Commissie voor de
milieueffectrapportage

Transformatie Schieoevers–Noord gemeente Delft

Toetsingsadvies over het milieueffectrapport en de aanvulling daarop

16 mei 2019 / projectnummer: 3283

Figuur 1 – concrete (groen) en beoogde (geel) ontwikkelingen in Schieoevers Noord (MER)

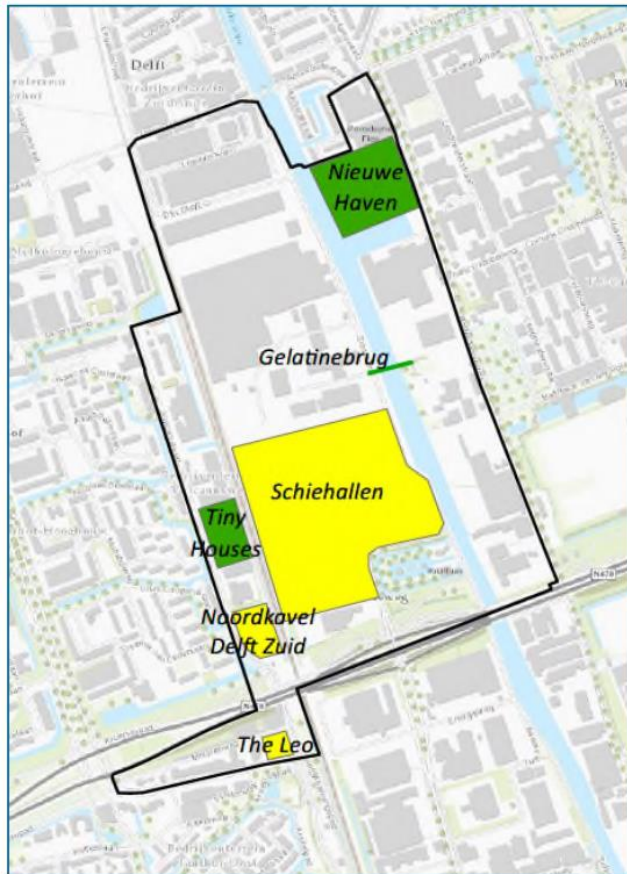
De gemeente Delft wil op de Schieoevers Noord het huidige bedrijventerrein transformeren in een werk-woongebied (figuur 1). Er zijn vijf ambities geformuleerd: duurzame omgeving, ruimte voor bestaande en nieuwe bedrijvigheid, levendig gemengd stedelijk gebied, bereikbaarheid en gezonde omgeving. De ambities worden begrensd door harde kaders (wet- en regelgeving en beleidsuitspraken) en zachte kaders. Gedurende een periode van 10 jaar mogen op een deel van het terrein tijdelijk 'Tiny Houses' worden gerealiseerd voor wonen en werken. Voor de transformatie heeft de gemeente een (concept)-ontwikkelplan en een bijbehorend milieueffectrapport (MER) op laten stellen.
